Saksfremlegg

3-048 Øvre Arnstadåsen boligområde - 2.gangsbehandling av reguleringsplan

PS 103/2022 3-048 Øvre Arnstadåsen boligområde - 2.gangsbehandling av reguleringsplan

Figur 1 Utklipp fra KPA som viser veglinjer mellom Mæresmovegen og Åsvegen

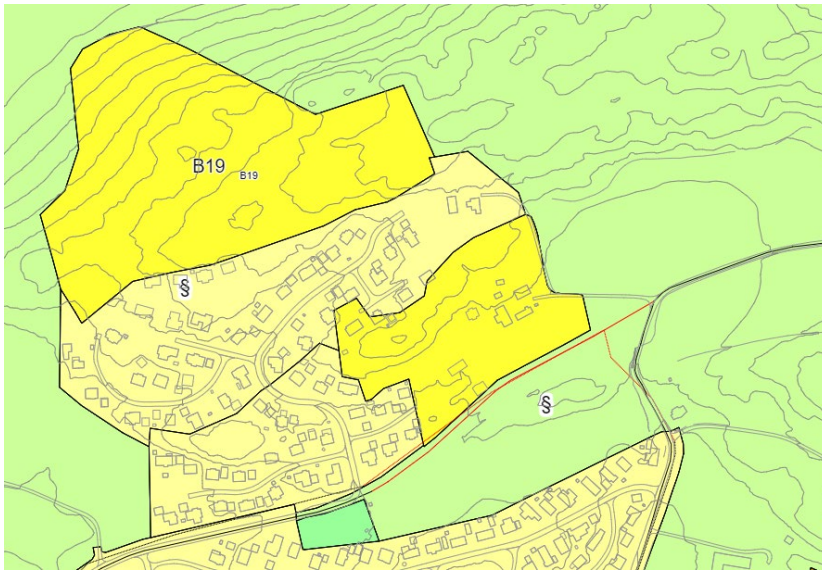
Det er kommet inn flere høringsuttalelser fra naboer og velforening om at planforslaget er i strid med kommuneplanens arealdel (KPA), på grunnlag av rekkefølgekrav for utbygging av område B19. Her er rekkefølgekravet i KPA, pkt. 1.2.1:

I plankartet til KPA finnes veglinjer som sammenkobler Mæresmovegen og Åsvegen med et kryss, se figur 1. Forutsetningen for rekkefølgekravet har vært at søndre del av Åsvegen skal opprustes og anlegges med separat gang- og sykkelveg.

Kommunedirektørens klare oppfatning er at Mæresmovegen ikke bør sammenkobles med Åsvegen sørover. Søndre del av Åsvegen er bratt og smal med opp mot 12% stigning, og mange direkteavkjørsler. Til sammenligning har Mæresmovegen parti med stigning på opp mot 10% i den nederste delen av vegen, men har bredere kjørebane enn Åsvegen. I planprosessen har det vært fokus på å skjerme søndre del av Åsvegen mot sterk trafikkøkning, og heller sikre den som trygg skoleveg og snarveg mot sentrum for myke trafikanter.

Det er mulighet for å sammenkoble Mæresmovegen med Åsvegen nordover mot dagens E6 når ny E6 er ferdig utbygd. Dette er Statens vegvesen også åpen for. Før dette kan skje må

Åsvegen nordover få høyere standard. Planforslaget tilrettelegger for en mulig sammenkobling, under forutsetning av at Åsvegen stenges for gjennomkjøring sørover.

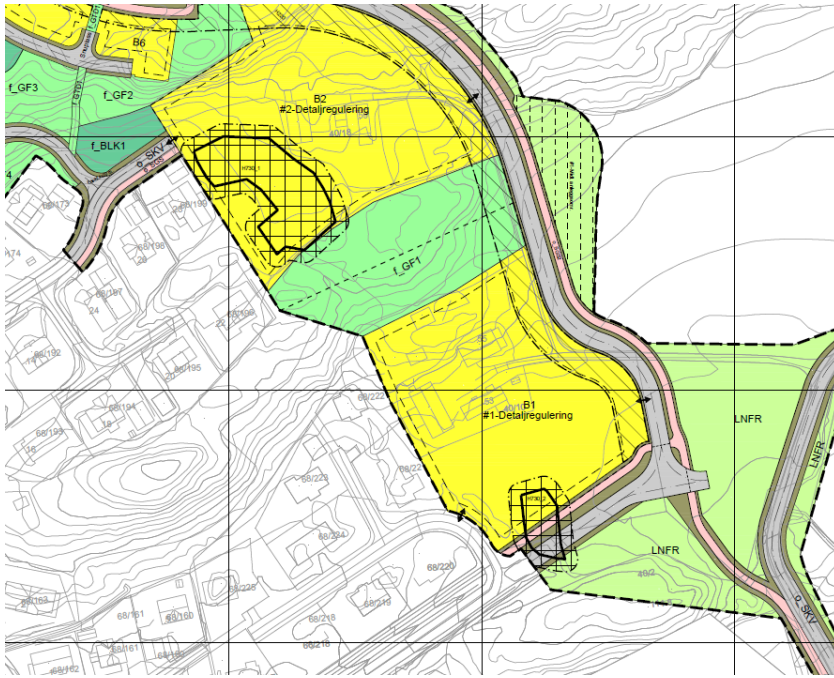
Trøndelag fylkeskommune krevde i sin høringsuttalelse datert 29.06.2021 at det skulle gjøres arkeologiske undersøkelser av åkerområdene sørøst for område B19, som ikke ble gjennomført i forbindelse med oppstartsvarslingen i 2019.

Undersøkelsene ble gjennomført våren 2022, og det ble gjort noen funn som er sendt for datering. Da dateringen av funnene foreløpig ikke er avklart, er områdene båndlagt inntil ev. frigivelse.

Søndre hensynssone H730_2 ligger over planlagt adkomstveg til boligfeltet, og utbygging av hoveddelen av boligfeltet er avhengig av frigivelse av funnet for gjennomføring av reguleringsplanen.

Siden Fylkeskommunen mener at det er lite trolig at funnstedet ikke kan frigis, anser Kommunedirektøren det som akseptabelt at reguleringsplanen vedtas med denne heftelsen.

Det er lagt til rekkefølgekrav om at det ikke kan igangsettes arbeider med adkomst fra Mæresmovegen før kulturminne innenfor båndleggingssone H730_2 er frigitt iht. planbestemmelse 7.4 *Båndlegging kulturminner (H730)*.
